**ПАСПОРТ  
ДОСТУПНОСТИ ОБЪЕКТА  
СОЦИАЛЬНОЙ ИНФРАСТРУКТУРЫ  
НА ДОСТУПНОСТЬ ДЛЯ ИНВАЛИДОВ  
И МАЛОМОБИЛЬНЫХ ГРУПП НАСЕЛЕНИЯ**  
(Заключение по обследованию объекта социальной инфраструктуры)

Объект № 10  
ФГБОУ «Тюменский индустриальный университет»  
г. Тюмень, ул. Киевская, д.50

1.1. Наименование (вид) объекта: Общежитие № 10 (здание закрыто на капитальный ремонт).

**АКТ ОБСЛЕДОВАНИЯ № 420**  
**объекта социальной инфраструктуры**  
**К ПАСПОРТУ ДОСТУПНОСТИ ОСИ**  
**№ 93-00**

фотография №16

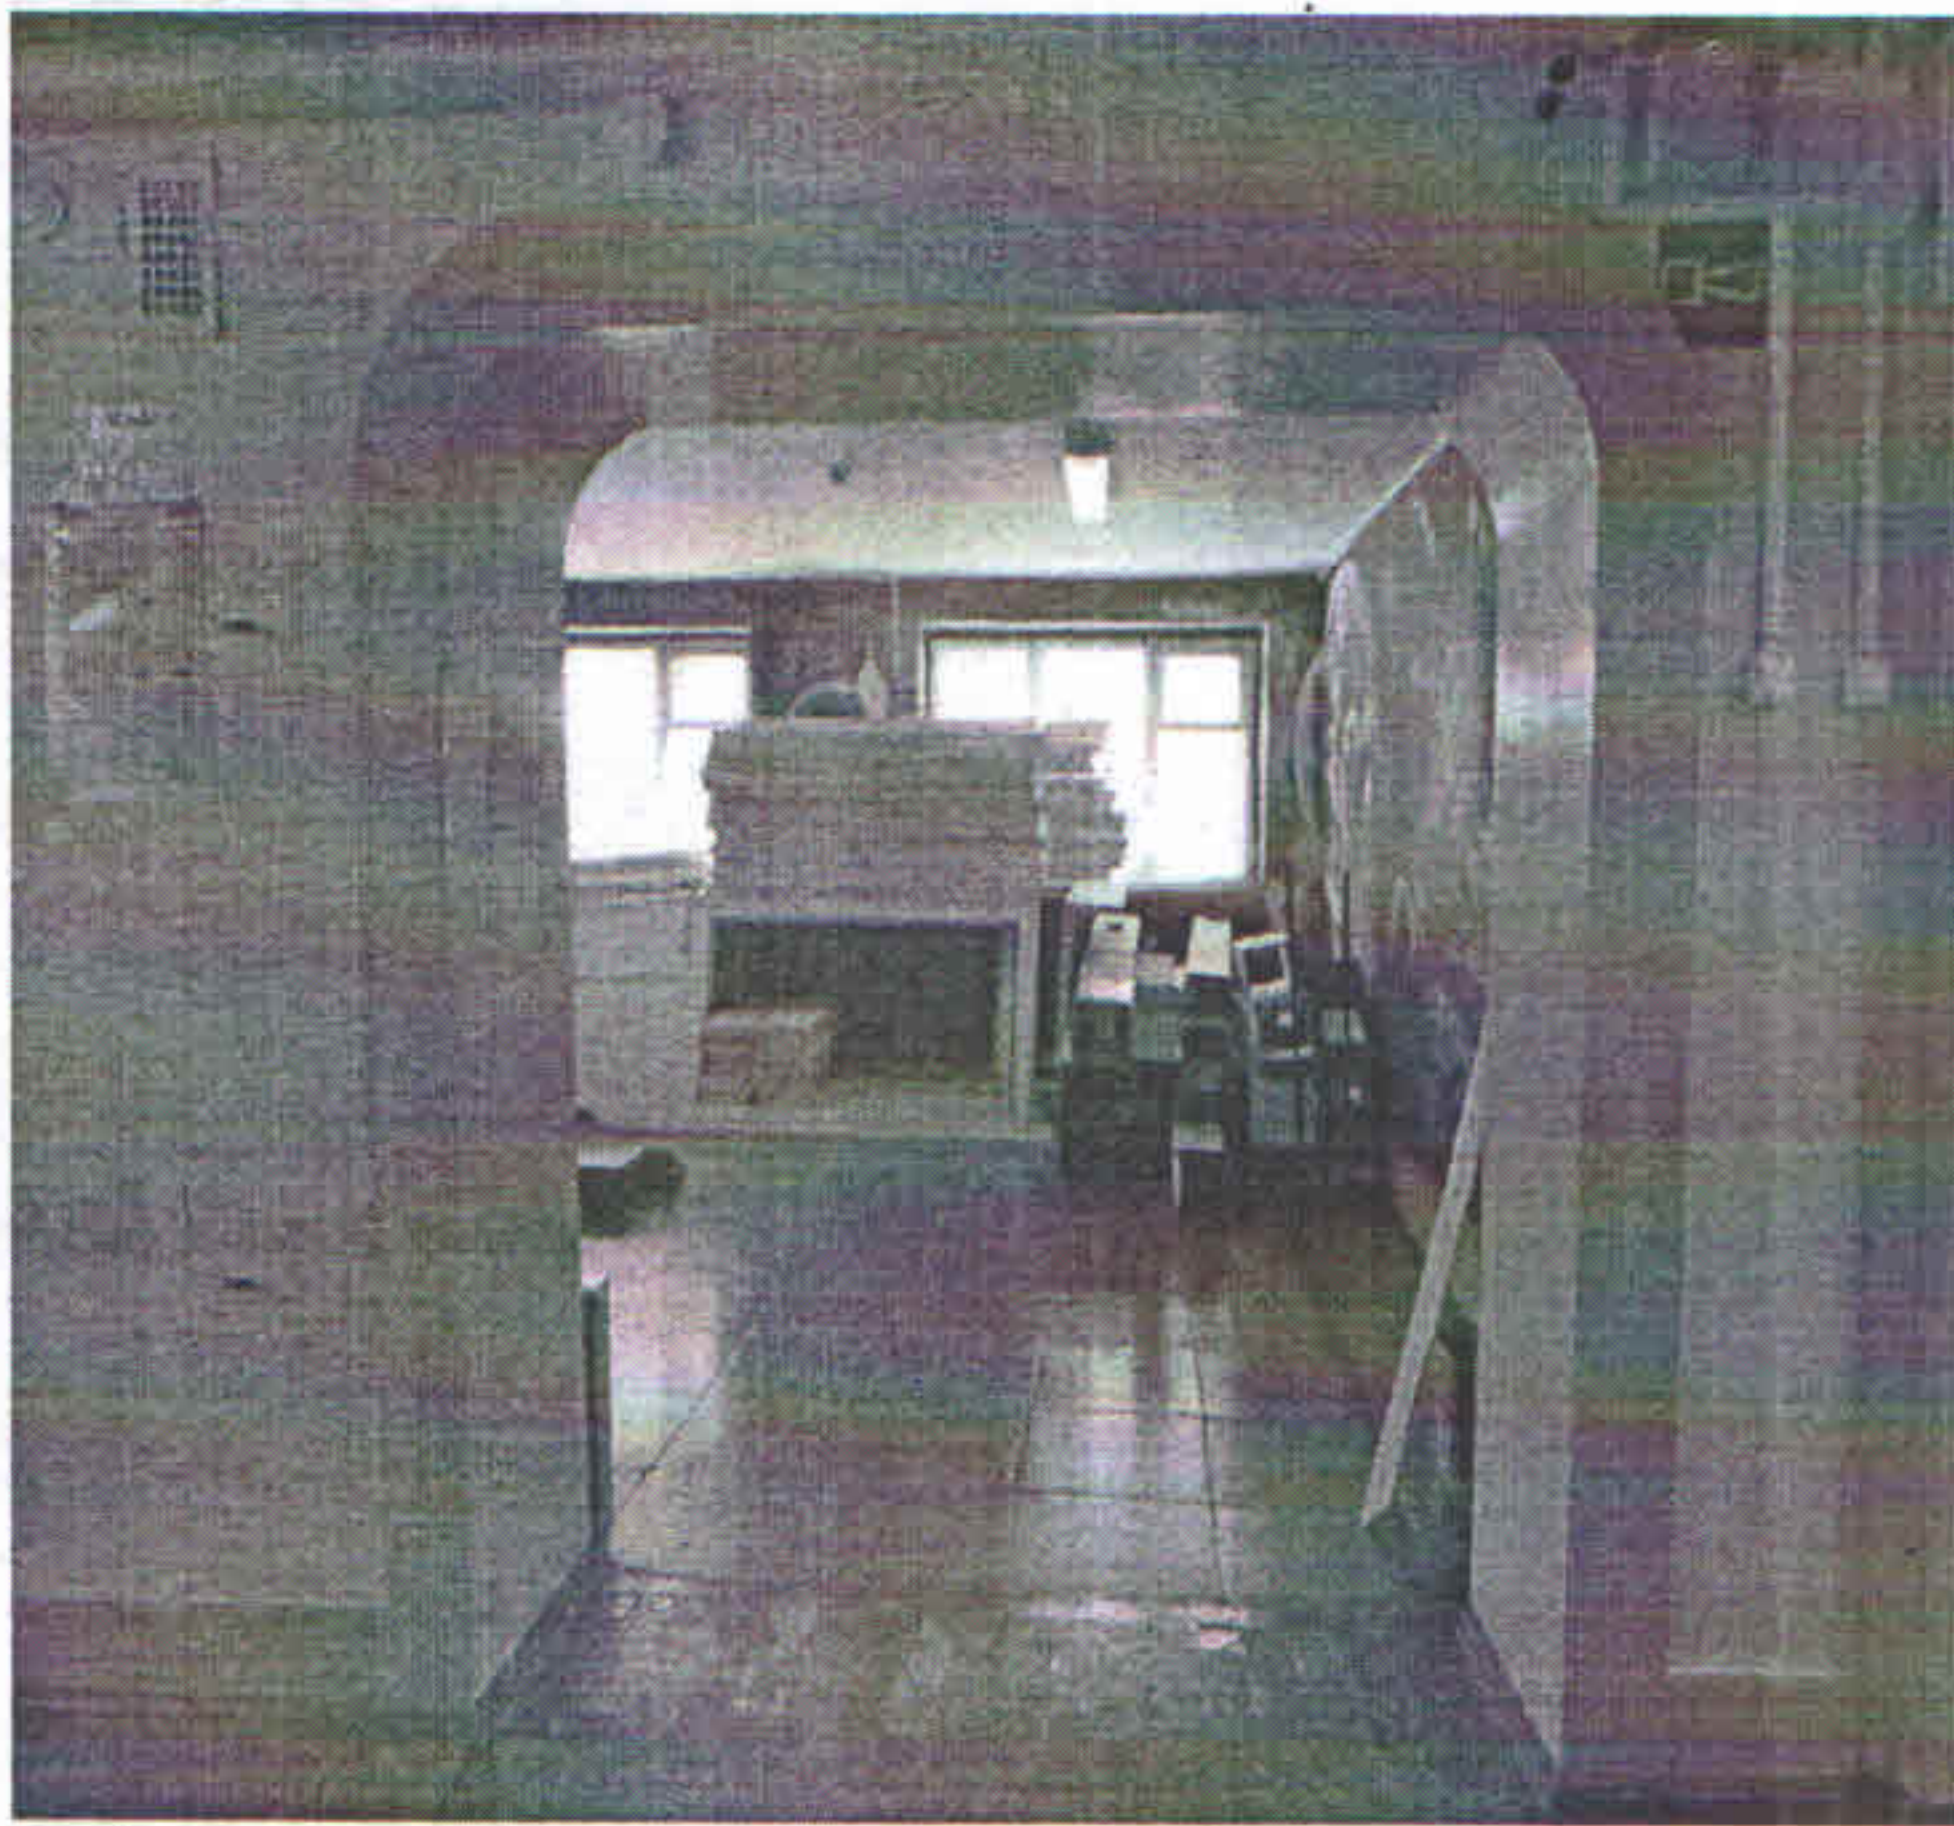
2.4	Дверь (входная)	есть	-	6,7, 10-15	- доводчики дверей не обеспечивают пятисекундной задержки; - высота порога более 0,014 м; - ширина рабочей створки двери менее 0,9м; - ручки дверей не выделены контрастным цветом; - отсутствует указатель направления, указывающий путь к входу в здание.	С, К, О, Г, У	- отрегулировать доводчик для обеспечения пятисекундной задержки; -предусмотреть оказание ситуационной помощи; - предусмотреть приставной минипандус к порогу; - выделить дверные ручки контрастным цветом; -установить указатель направления, указывающий путь к входу.	Текущий ремонт, индивидуальное решение с ТСР, организационные мероприятия

2.5	Тамбур	есть	43,44	11	- противоскользящее покрытие не закреплено.	С,К, О, Г, У	-закрепить противоскользящее покрытие.	Текущий ремонт
